[改善箇所説明図]

農耕トラクタの動力伝達装置において、内部のギヤの固定方法が不適切なため、エンジンアイドリング時の脈動によりギヤ固定用キーが破損する場合がある。そのため、動力が伝達出来ず走行不能になる

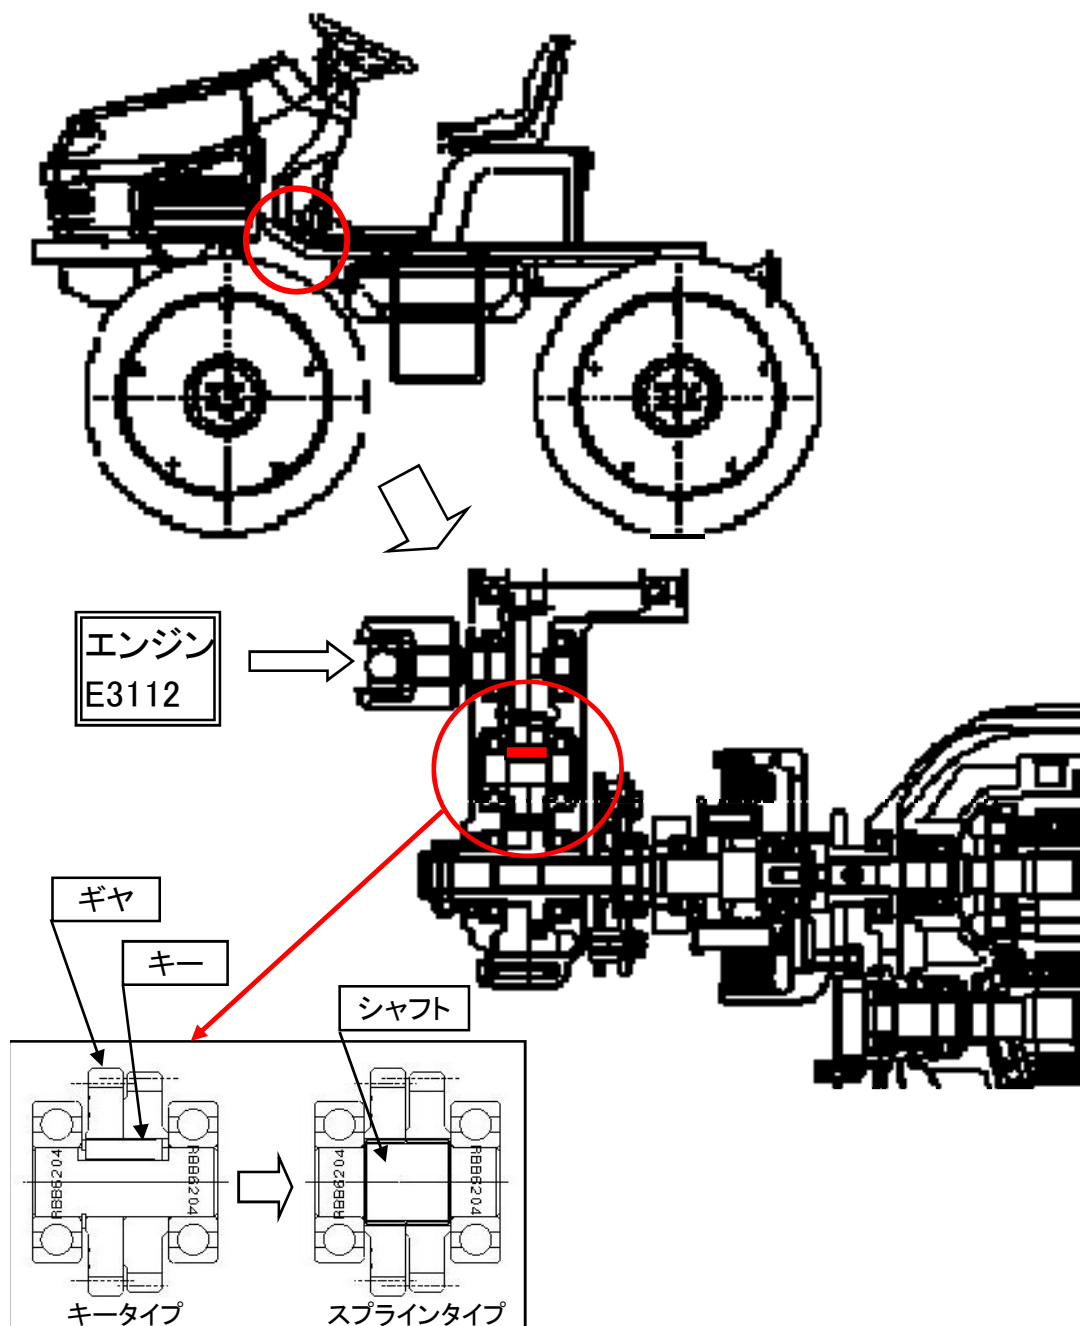
不具合発生箇所

改善内容

全車両、当該ギヤとシャフトを対策品に交換し、ギヤの固定方法を変更する。
